PROJET D'AMENAGEMENT D'UNE AIRE DE TRES GRAND PASSAGE

CHEMAUDIN ET VAUX

PV D'EXAMEN CONJOINT

Rédacteur	Stéphanie HENRICOLAS
Objet de la réunion	DUP valant mise en compatibilité des PLU de Champagny et Chemaudin-et-Vaux Projet d'aménagement d'une aire de très grand passage Réunion d'examen conjoint
Date	27/06/2024
Lieu	Pôle Viotte
Participants	René BLAISON - GBM / CCD en charge de l'accueil des gens du voyage Mathias FERRI - GBM Mimoza ROZE MIHALICA - GBM Lucie BAUDIER - GBM Claire PERRODEAU – CD25 Lucie CLERICI - DDETSPP Pierre DZIADKOWIAK - DREAL BFC Cécile MIGEON – Chambre d'agriculture Charles LEGROS - DDT25 Stéphanie HENRICOLAS – DDT25
Excusés	CCI CR BFC CMA BFC Commune de Mazerolles le Salin

SECTEUR NORD EST DE L'AGP

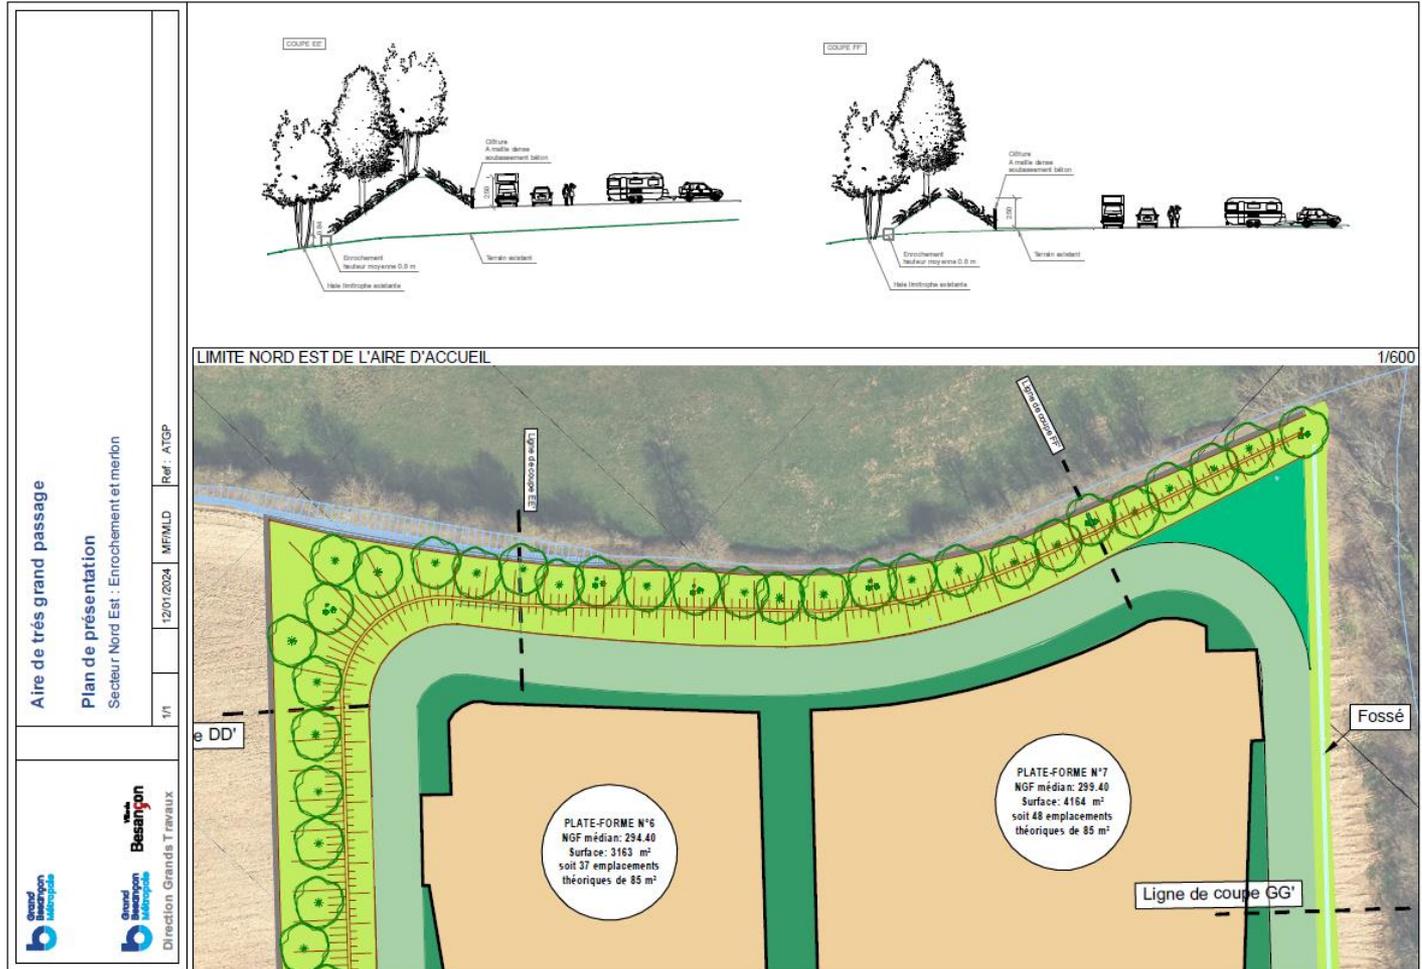
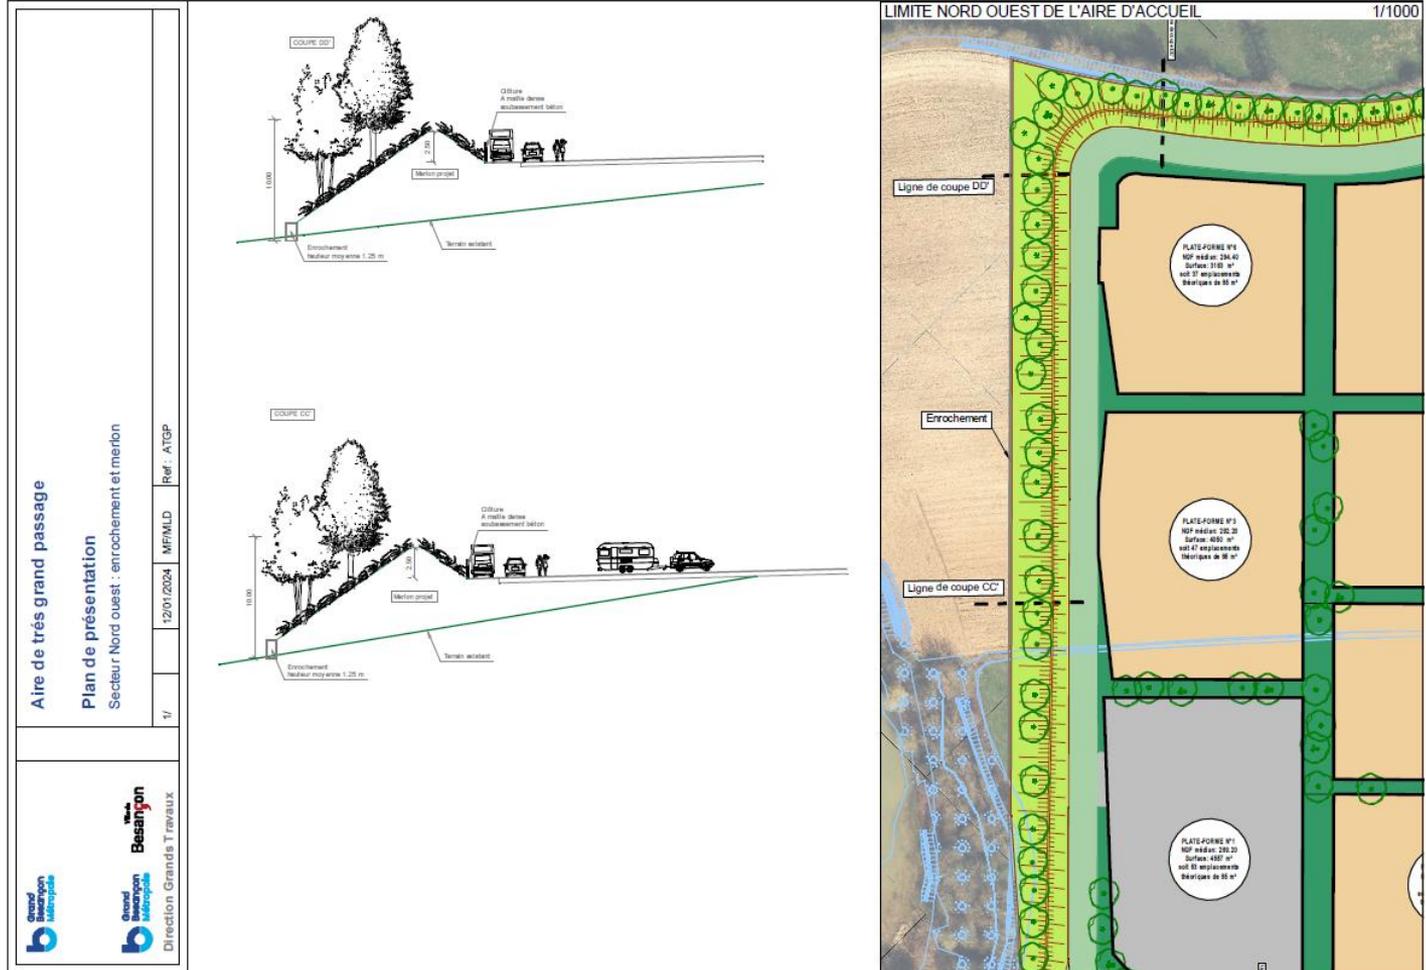
La DRAC note qu'il y aura peu d'incidence sur le paysage. Elle préconise cependant de maintenir, voire intensifier, le cordon d'arbres de hautes tiges plantés le long de la RD 67 (hors accès à créer). Enfin, elle précise que les enrochements ou ouvrages en gabions sont inadaptés au paysage et présentent un impact négatif fort ; elle préconise que les futurs murs de soutènement soient dotés d'un parement de pierres sèches à l'identique des murs de la région ou présentent une teinte issue de la géologie locale.

GBM répond que sur l'aspect visuel et l'intégration paysagère, la végétation qui sera implantée sur les talus et au pied des enrochements sera amenée à se développer et finira par recouvrir complètement les pierres pour former un mur végétal. Il s'agit en effet, sur tout le pourtour de l'aire, de favoriser une végétation dense de type « épineux », visant à dissuader les personnes à pied ou en véhicules tout terrain tels que les quads de traverser les talus, et, a contrario, d'empêcher les animaux sauvages (gibier) de pénétrer sur l'aire.

Il convient également de prendre en considération les questions de sécurité : par définition les murs en pierres sèches sont sensibles à d'éventuelles dégradations, volontaires ou non. La présence sur le site, lors de grands rassemblements, de groupes de jeunes enfants ou d'adolescents qui ne se trouvent pas constamment sous la surveillance d'adultes, constitue un risque. La tentation de démonter les murs, par jeu ou par malveillance est réelle. Les pierres sont susceptibles d'être utilisées comme projectiles. Un mur en enrochements ne permet pas cela.

De plus, le coût d'un parement en pierres sèches sur la longueur préconisée (environ 450 mètres) est estimé à 100 k€ HT ; le financement du projet ne permet pas une telle dépense supplémentaire. Enfin, un mur en pierres sèches demande un entretien annuel, ce qui constitue une surcharge de fonctionnement que la collectivité n'est pas en mesure d'assurer.

- ◇ MA1 : barrière
- + MA3 : hibernaculum
- MA2 : mares
- ✦ MA4 : crapauduc

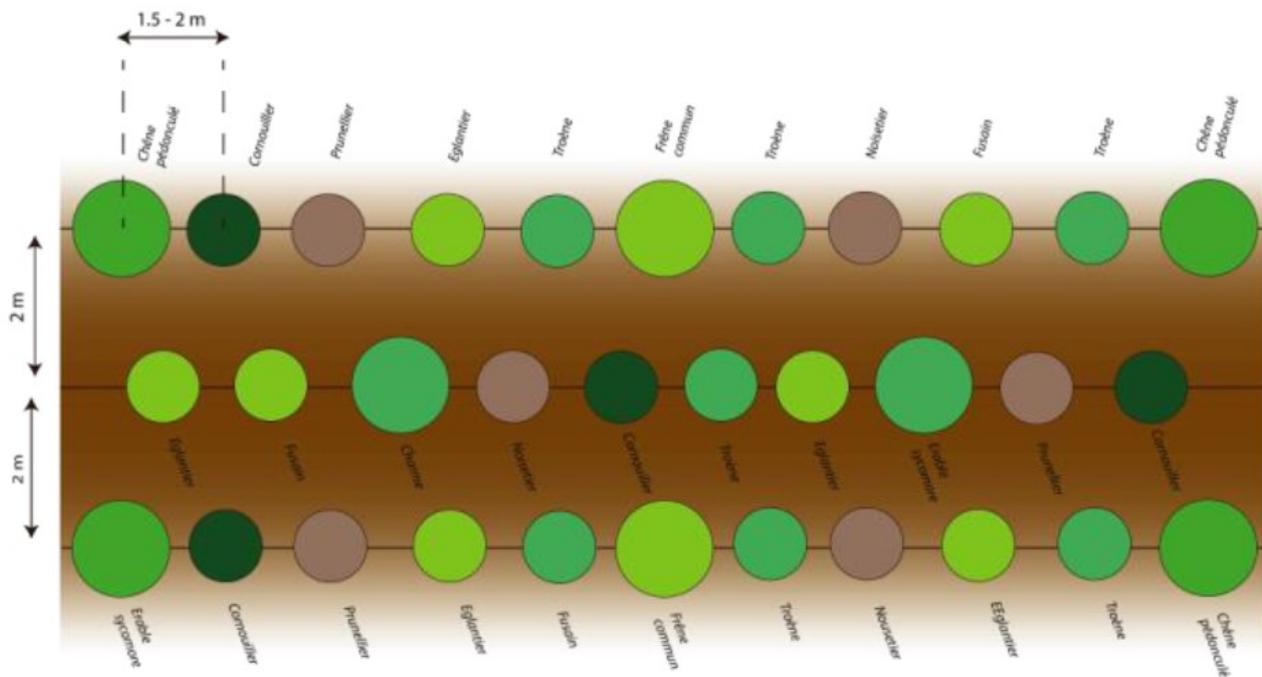
Le service SBEP de la DREAL demande que les essences implantées bénéficient du label « Végétal local » et soient implantées sur 3 rangs sur une largeur de 5 m avec des plants disposés en quinconce séparé de 1,5 à 2 m avec une hétérogénéité dans le placement des espèces selon le schéma de principe présenté ci-dessous :
